महाराष्ट्र शासन
वन विभाग

प्रवाही वळण योजनेकरिता मौ.ननाशी, ता.दिंडोरी, जि.नाशिक येथील 3.48 हे. वनजमीन वन (संवर्धन) अधिनियम, 1980 अंतर्गत वळती करणेबाबत

**प्रवाही वळण योजना मौजे ननाशी ता. दिंडोरी जि. नाशिक येथील ३.४८ हे. वनक्षेत्र वन (संवर्धन)
अधिनियम १९८० अंतर्गत वळतीकरण करणे बाबत.**

GRAVITY DIVERSION SCHEME NANASHI TAL.DINDORI, DIST. NASHIK

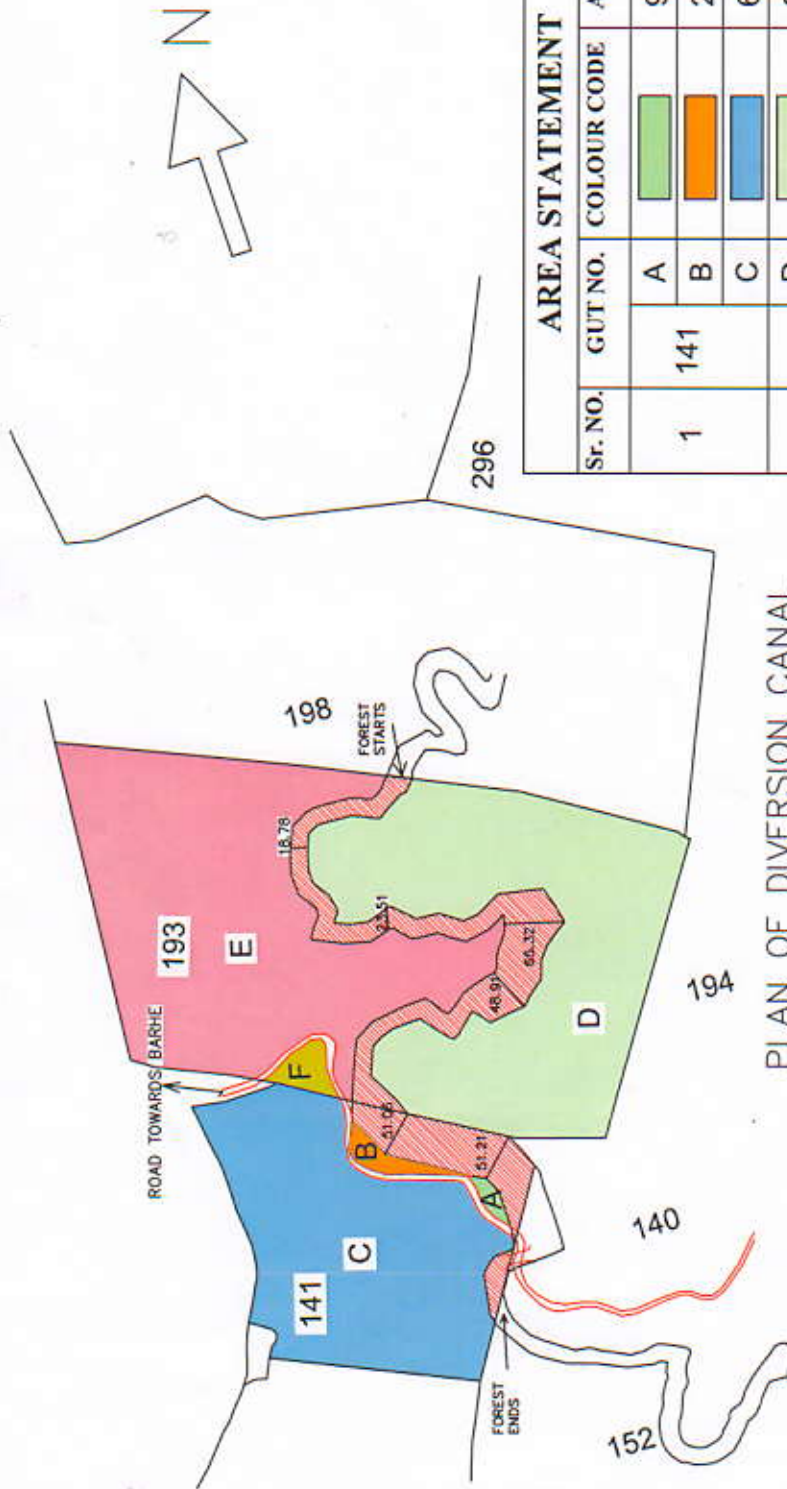
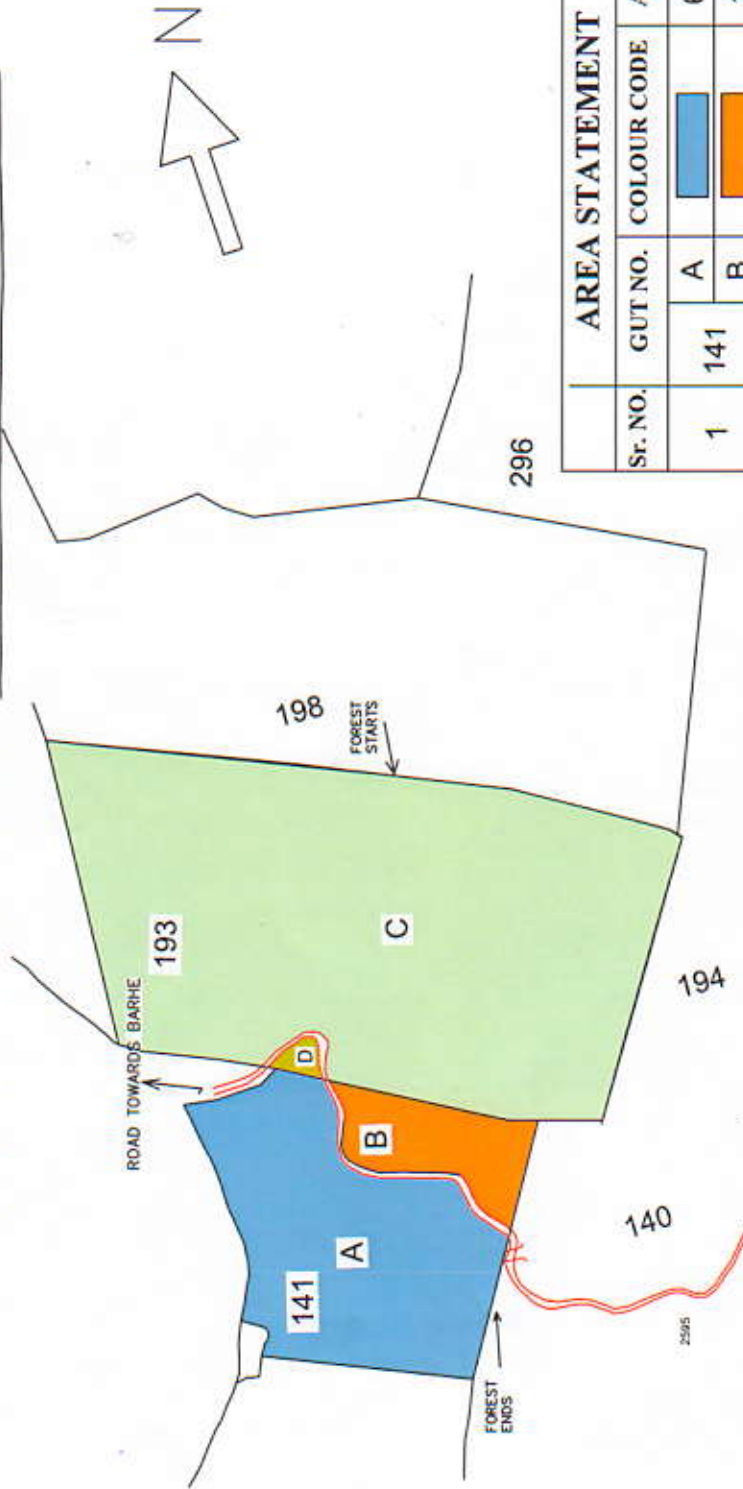
अ.नं.	त्रुटी	पुर्तता
१.	प्रस्तावित वनजमीन वळतीकरणामुळे वनजमिनीचे ४-५ तुकडे पडतात. सदर तुकड्या तुकड्यातील वनजमिनीचे संवर्धन, संरक्षण व व्यवस्थापन करण्यास अडचणी उदभवणार नाहीत का.१	प्रस्तावित वनजमीन वळतीकरणामुळे वनजमिनीचे सदयः स्थितीत अस्तित्वातील प्रमुख ननाशी ते बा-हे जिल्हा मार्ग रस्त्यामुळे गट नं.१४१ व १९३ यांचे याअगोदरच सदर वनजमिनीचे तुकडे झालेले आहेत. सदर जागेतून प्रवाही वळण योजना ननाशीचा वळण कालवा प्रस्तावित केल्यामुळे आणखी दोन भाग जास्त होणार आहेत. (वळतीकरण नसलेला कालव्याचा नकाशा व वळतीकरण असलेला कालव्याचा नकाशा सोबत जोडलेला आहे) वन्यजीवांचा वावर असल्याने संबंधित यंत्रणेस व्यवस्थापन व उपाय वन विभागाने सुचविलेले आहेत. तसेच या योजनेस लागूनच वनविभागाची रोपवाटिका असून या योजनेतून सदर यंत्रणा रोपवाटीकेसाठी मोफत पाणी उपलब्ध करून देणार आहेत. त्यामुळे वन संवर्धन होण्यांत मदत मिळणार आहे.
३.	कालव्याची लांबी व रुंदी नमुद करणे आवश्यक आहे.	कालव्याची वनजमिनीतील एकूण लांबी.१३९९ मी. असून सरासरी रुंदी २४.०० मी असल्याचा लेखी रिपोर्ट केलेला आहे. कमीत कमी-२० मी. व जास्तीत जास्त.-५५ मी.

सदर प्रस्तावाच्या अनुषंगाने संदर्भित पत्र क्र. १ नुसार घेतलेल्या मुद्दा क्र. १ अन्वये, प्रस्तावित वनजमीन वळतीकरणामुळे वनजमिनीचे ४-५ तुकडे पडतात. सदर तुकड्याबाबत वनजमिनीचे संवर्धन, संरक्षण व व्यवस्थापन करण्यास अडचणी उद्भवणार किंवा कसे याबाबत नमूद केलेले आहे.

प्रस्तावित वनजमीन वळतीकरणामुळे वनजमिनीचे सद्यःस्थितीत अस्तित्वातील प्रमुख जिल्हा मार्ग रस्त्यामुळे गट नं १४१ व १९३ यांचे याअगोदरच सदर वनजमिनीचे ४ भाग झालेले आहेत. सदर जागेतून प्रवाही वळण योजना ननाशीचा वळण कालवा प्रस्तावित केल्यामुळे फक्त दोनच भाग जास्त होणार आहेत, त्यांचा तपशिल सोबत जोडलेल्या नकाशांप्रमाणे सादर करण्यात येत आहे.
